改善箇所説明図

運転者席用エアバッグモジュール (裏面)

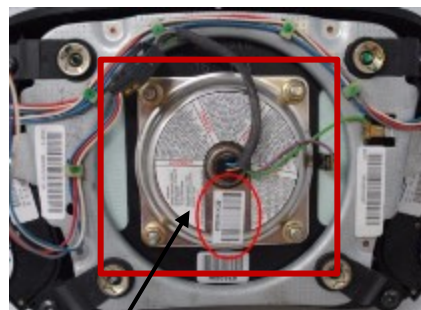
基準不適合の内容

運転者席用エアバッグのインフレーター（膨張装置）において、吸湿防止が不適切なため、ガス発生剤が吸湿する可能性がある。

そのため、使用過程でガス発生剤が吸湿や乾燥を繰り返した場合など、衝突時等のエアバッグ作動時に正常に展開しないおそれがあり、インフレーター内の圧力が上昇して容器が破損することにより、乗員が負傷するおそれがある。

全車両、運転者席用エアバッグのエアバッグインフレーター、または、エアバッグアセンブリを代替品と交換する。

識別：左フロントドア ロアヒンジ取り付けボルトの頭部に白ペイントを塗布する。
